Vysvětlení zadávací dokumentace na veřejnou zakázku „Zhotovení stavby – Areál sportovních nadějí“ - VI

Zhotovení stavby – Areál sportovních nadějí

Schéma navrženého řešení:

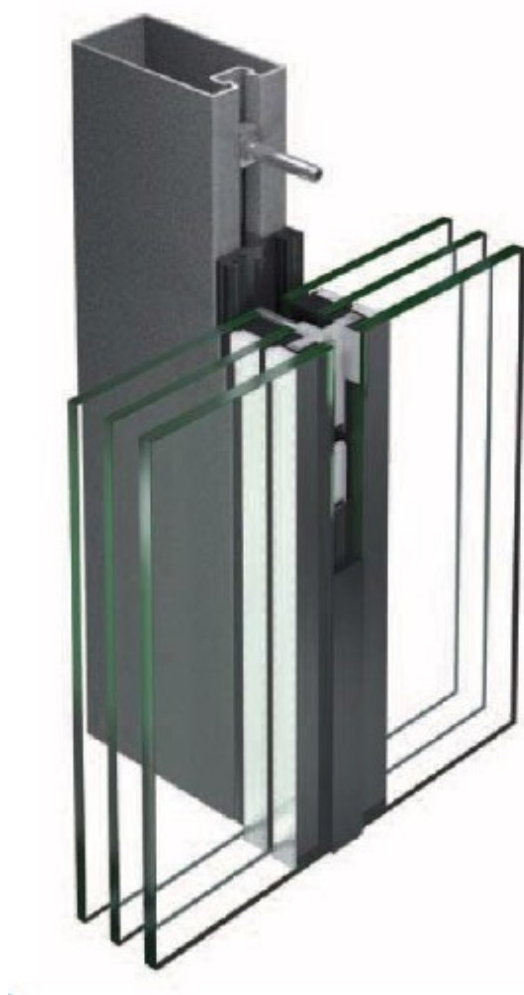
Se sklem: bezpečnostní sklo lepené se 4 - nasobnou folii PVB tl. 0,37mm, případně 1x tl. 1,52 mm, obě tabule kalene tl. 10 mm (2x 10 mm+ 1,52 PVB), NELZE DOSÁHNOUT TOHOTO PARAMETRU - $U_{max}=0,9 \text{ W/m}^2\text{K}$.

Po konzultaci s dodavatelem nám bylo sděleno, že U_{max} tohoto systému je 2,9 W/m²K. Navíc nám bylo sděleno, že u takto navrženého skla dojde v zimě k promrzání a v létě k velkým tepelným ziskům. Takto navržené parametry v takovéto skladbě nelze dodržet. Navržený systém je nefunkční pro venkovní zasklení.

Zadavatel prověřil tento dotaz a konstatuje, že sklo je řešené jako tepelně izolační trojsklo, které splňuje požadovaný parametr. Skelné tabule na vnějším a vnitřním povrchu jsou řešené jako bezpečnostní tvrzené sklo 2x tabule s vloženou bezpečnostní folií (viz specifikace uvedená ve výpisu). Celkový systém je navržen s vodorovnými horními a spodními rámy a svislé rámy jsou dány rastrem dle půdorysu 2.NP.

Prosklená plocha je orientována na sever a při zachování U nedojde k promrzání.
